**Informe Consolidado de Solicitud de Aclaraciones, Rectificaciones y/o Ampliaciones a la Declaración de Impacto Ambiental del Proyecto "Ampliación del volumen de extracción y procesamiento de áridos Planta el Carmen"**

Nombre del Titular : Misael Sáez Rivas  
Nombre del Representante Legal : Misael Sáez Rivas  
Dirección : Predio Vegas del Digullín

Fuente: Figura 12. “Representación cartográfica de receptores analizados” del capítulo N° 10 de la DIA.

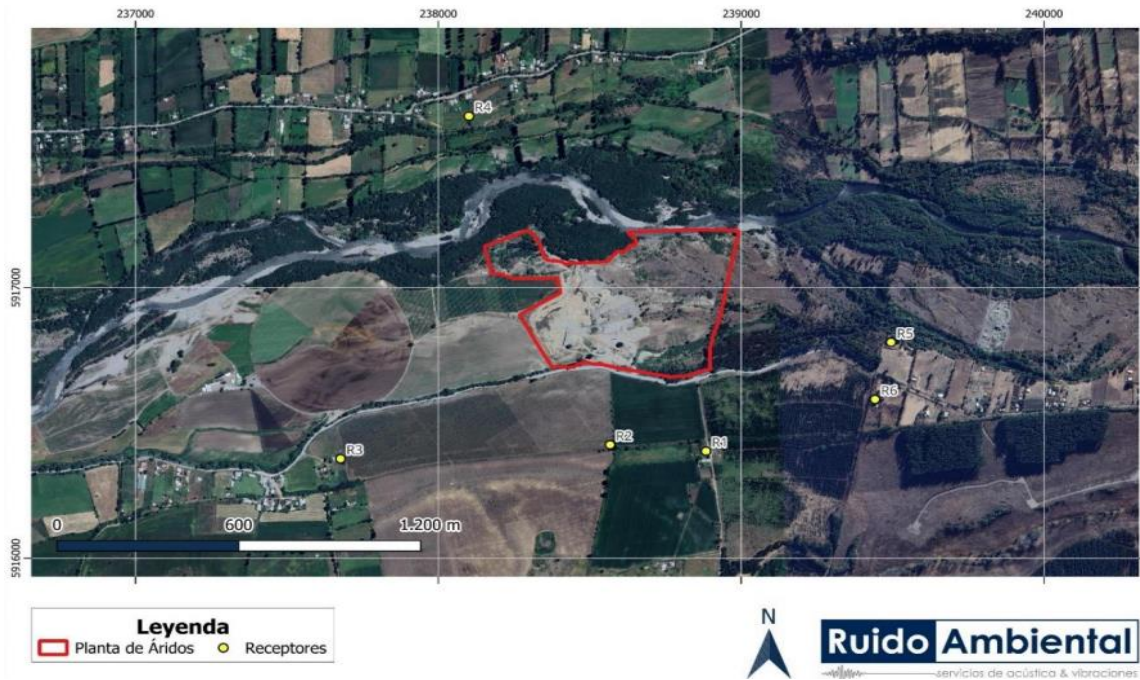
a) Se solicita aclarar la cantidad de los receptores acústicos del proyecto y su caracterización. Ello debido a que en la imagen Figura 12. “Representación cartográfica de receptores analizados” del capítulo N° 10 de la DIA y en la Figura 2. “Imagen aérea de área del proyecto y puntos receptores humanos” del Anexo 10.3. Línea de Base Acústica se representan los receptores R1 al R6. Sin embargo, al revisar el Anexo N° 9.2 Apéndice 2: “Fichas de medición de ruido” del Anexo 10.3. Línea de base acústica, se aprecian 7 receptores y la identificación de su numeración se ve modificada en los receptores R4, R5, R6 y R7. Además, existe un receptor N° 4 que se sitúa próximo al proyecto el cual no se grafica en el análisis de impacto acústico. A continuación, se presentan las imágenes consideradas en la observación:

Imagen: Ficha de georeferenciación de medición de ruido.

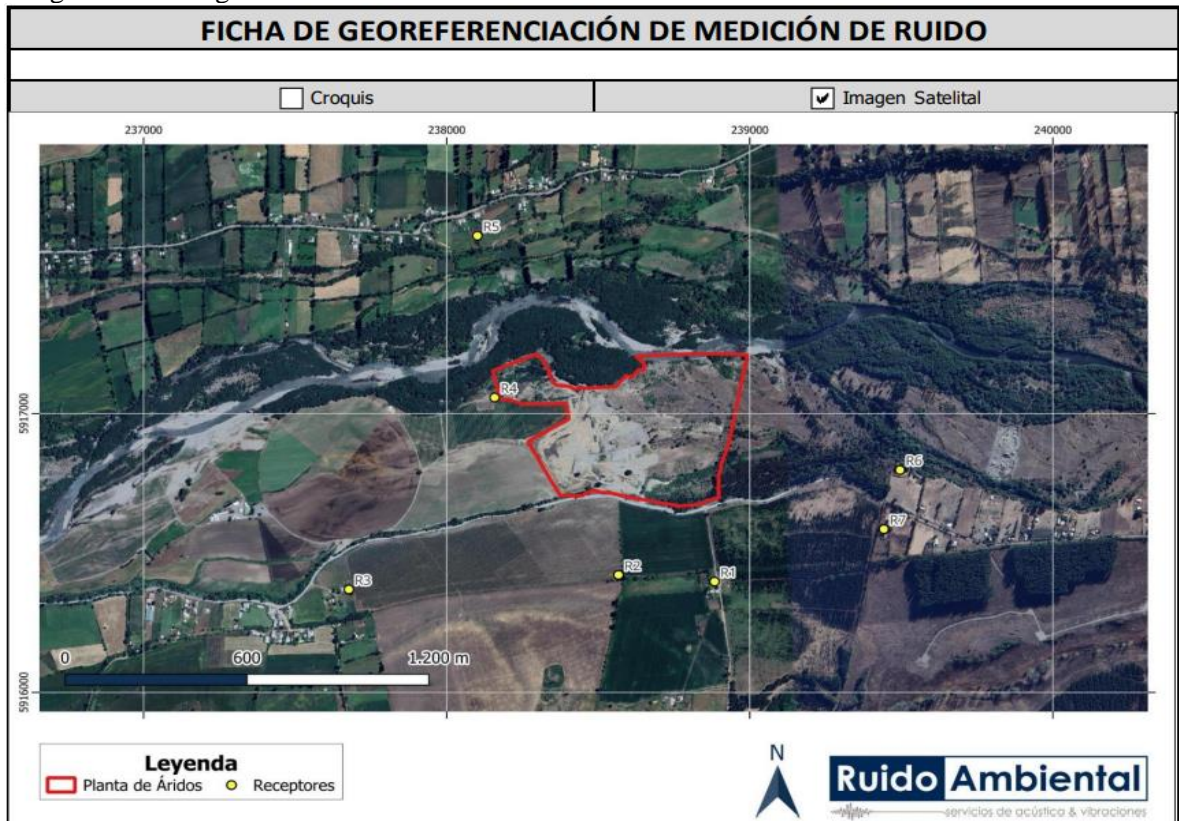
El receptor N° 4 de Imagen: “Ficha de georeferenciación de medición de ruido”. Anexo N° 9.2 Apéndice 2: “Fichas de medición de ruido” del Anexo 10.3. Línea de base acústica cobra relevancia al revisar imágenes como la Figura 1. “Área de extracción ajustada de acuerdo con condiciones técnicas y ambientales” del capítulo N° 1 de la DIA donde se aprecian 2 estructuras metálicas similares a galpones o viviendas pero que se desconoce su naturaleza o caracterización. Sobre lo anterior se debe aclarar a qué se debe esta disparidad de la identificación de la cantidad de receptores y su identificación. Junto con ello se deberá presentar una actualización del estudio de ruido a efecto de determinar si se superan los niveles de ruido a los receptores humanos.
